公告 | 丹佛斯 Turbocor 压缩机

# 客户须知

B-CN-264-CN REV A

主题：柱塞更新

图 1 - 柱塞总成密封位置

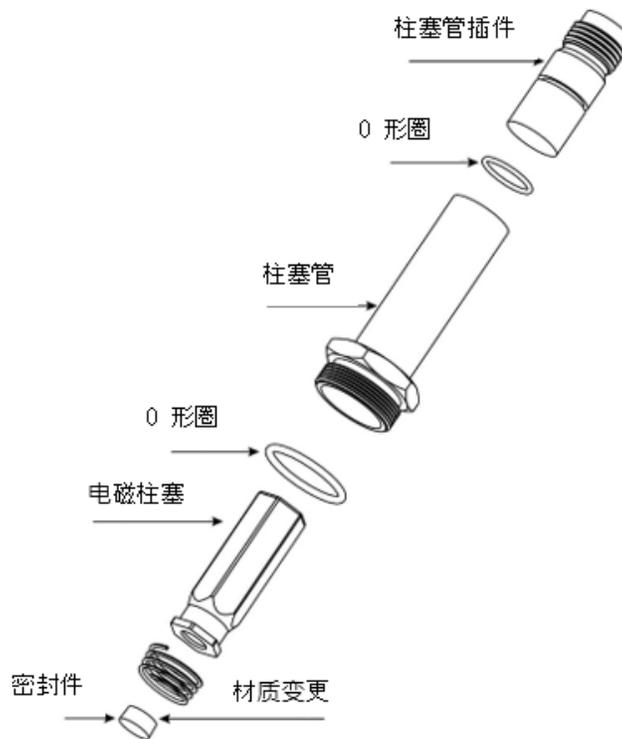
本公告旨在通知客户我们更改了柱塞密封的材质。这将影响新压缩机及我们的备件套件。有关密封的位置，请参阅下图 1。

我们更换了该密封，因此其对制冷剂受油污染的耐受性更强。尽管更换了该密封，但我们仍要求客户确保系统在压缩机运行之前无油。
